**Avis de la Mission régionale d'autorité environnementale  
de la région Nouvelle-Aquitaine  
Renouvellement d'autorisation et extension d'une carrière de  
pierres de taille et granulats  
sur les communes de Pranzac et Vilhonneur (16)**

n°MRAe 2018APNA62

dossier P-2017-6240

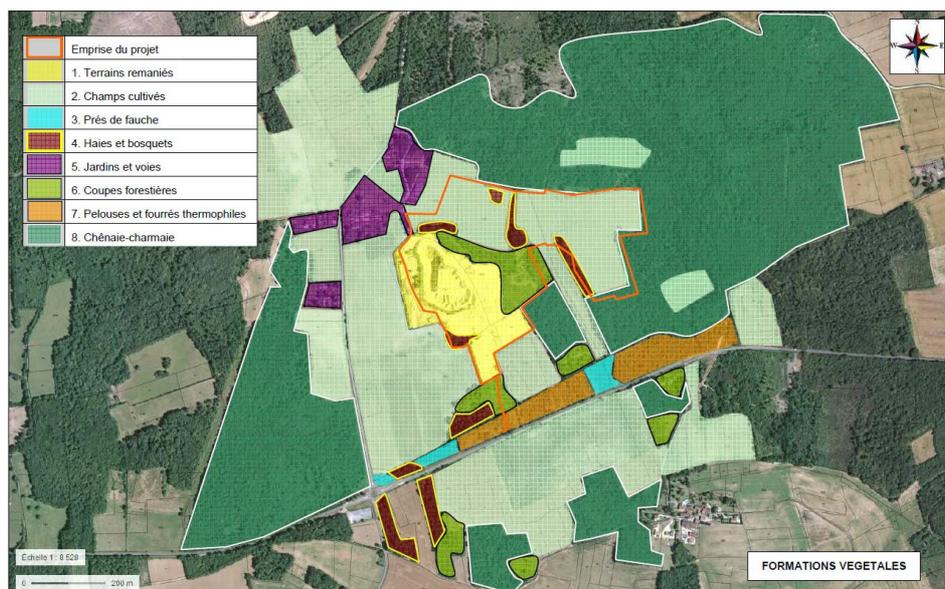
Le site est constitué de la carrière en cours d'exploitation, de champs cultivés, de haies et de prairies de fauche (cf cartographie p.54 reproduite ci-dessous).

L'étude relève la présence de 38 espèces d'oiseaux dont la majorité est nicheuse probable. Il est noté la présence avérée du Circaète Jean-le-Blanc (non nicheuse dans la zone de projet)<sup>1</sup>, de 10 espèces de chiroptères en chasse (aucun gîte au sein de l'aire d'étude), de 29 espèces de papillons dont 8 sont répertoriés comme peu communes à rares dans le département de la Charente. Il est noté l'absence d'observation d'amphibiens et d'un petit nombre d'espèces et d'individus pour les reptiles. Les espèces et les habitats sensibles sont clairement cartographiés en page 60 reproduite ci-dessous.

La formation végétale « Pelouses et fourrés thermophiles », au sud du site, concentre la plus grande partie de la sensibilité biologique et écologique observée : riche en espèces végétales protégées, c'est également un territoire de chasse pour le Circaète et un habitat d'espèces pour plusieurs papillons (Ascalaphe soufré, Silène, Petit nacré, Thècle du bouleau, Zygène des bruyères). Longeant la route départementale au sud du projet, elle est située en dehors du site d'exploitation et sera traversée par la future voie de desserte.

L'étude souligne que le projet engendrera la disparition de champs cultivés, sans enjeu particulier, qu'aucune espèce végétale protégée ne sera affectée, et que la faune dispose « d'habitats de report » à proximité. L'étude précise que des espèces, dont certaines remarquables, pourront bénéficier d'un habitat propice lors de la remise en état du site. **Ceci sera à évaluer par des protocoles de suivi, qui sont annoncés dans le dossier. Il est par ailleurs noté, que le dossier indique, en page 15 du résumé non technique, la présence de « zones engorgées » sur les terrains agricoles supports de l'extension, potentiellement indicatrices de zones humides, mais qui ne sont pas mentionnées dans le corps de l'étude d'impact. Ce point reste à clarifier.**
